**OGGETTO:** Sollecito documentazione integrativa di cui al giudizio del CCR-VIA n. 2859/18 del 16.01.2018.  
**Codice Pratica:** 16/126421  
**Progetto:** Procedimento di Valutazione di Impatto Ambientale relativo ai lavori di collegamento tra la SS 80 in loc. Coppito e la SS n. 17 in Loc. Centi Colella (Innesto variante SUD).  
**Proponente:** ANAS SpA.  
**Comune:** L'Aquila.

**Giudizio n° 2859 del 16/01/2018**

ANAS S.p.A. – Lavori di collegamento tra la S.S. 80 in località “Coppito” con la S.S. 17 in località “Centi Colella” (innesto Variante Sud) - (AQ)

Fig. 6 – Stralcio del PST di Colle Macchione (da “QR Programmatico” allegato allo SIA)

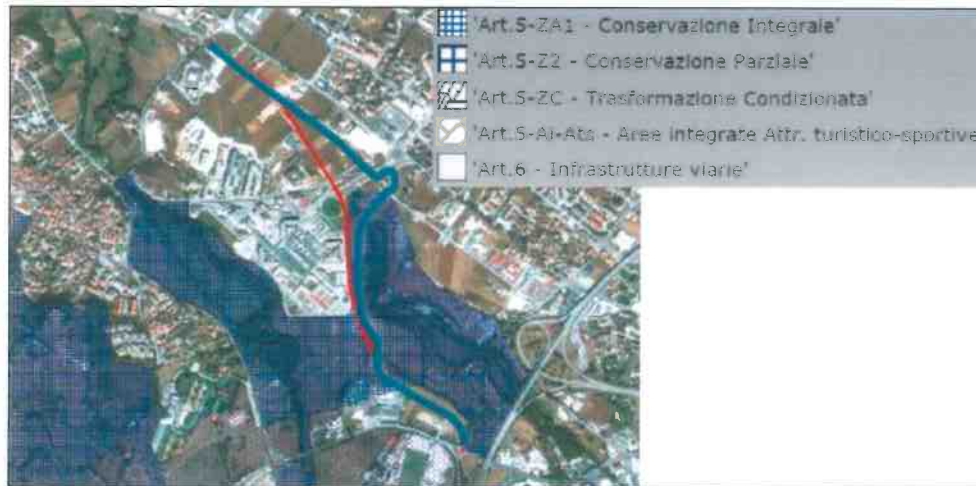
Si riferisce che il progetto in oggetto interessa alcune aree individuate dal P.S.T. “Colle Macchione”, in particolare una parte del tracciato attraversa un'area definita dall'art. 5 come area a “Z2 - Conservazione Parziale” ed un'altra parte del tracciato interessa un'area individuata come “ZAI - Conservazione Integrale”. Di seguito la cartografia allegata allo SIA.

Fig. 25 – Planimetria ubicazione sondaggi (da “Relazione PUT” allegata allo SIA)

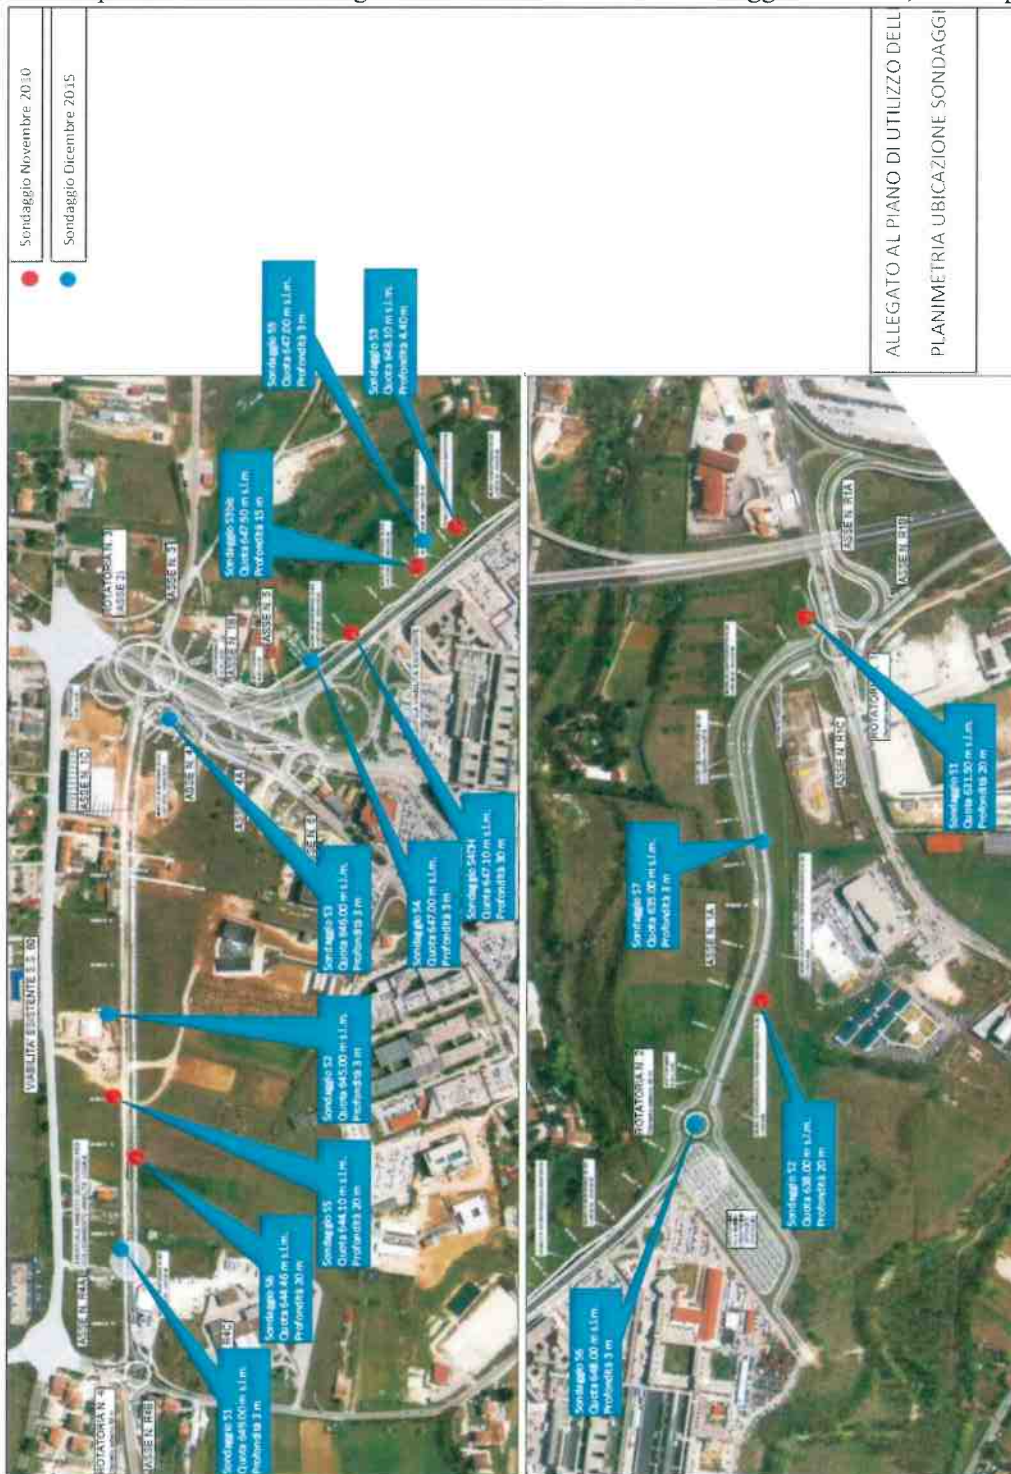
Si evince una evidente contaminazione dei terreni da “Zinco”, fatta eccezione per il campione di terreno S3 anche se il valore ottenuto risulta proprio entro il limite massimo di soglia.

Fig. 33 – Sezione via Petri/confini zona A1 PST Colle Macchione

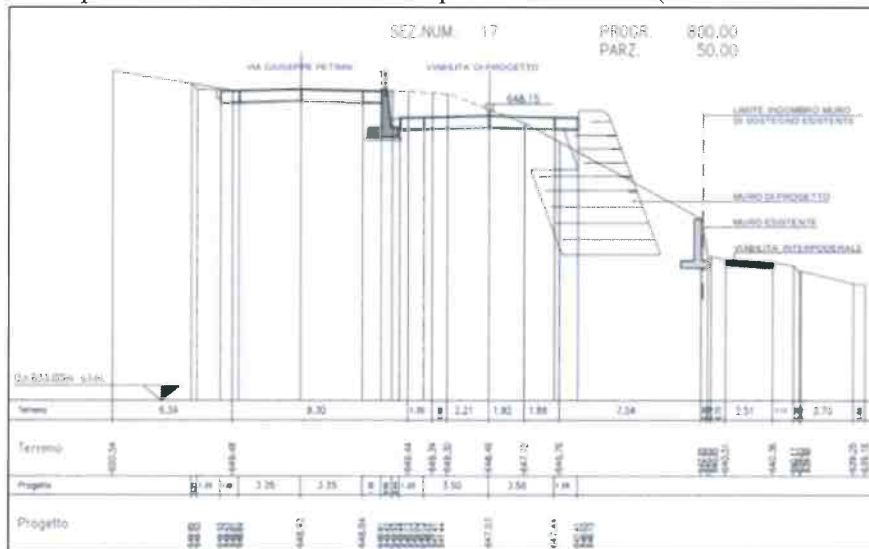
3. **Violazione area sottoposta a regime di tutela del laghetto del Vetoio e del PST di Colle Macchione.** Si segnala l’interferenza del progetto con le zone tutelate con il PST in quanto il limite posto dal proponente si ritiene che si situa sul limite della strada esistente ed invade il vincolo stesso avendo una larghezza notevole e non riutilizzando la stessa strada esistente (via Giuseppe Petri) come via prescritto dal comitato BBAA. A tal riguardo si riporta il particolare della sezione in tale punto del tracciato (come da elaborati progettuali)
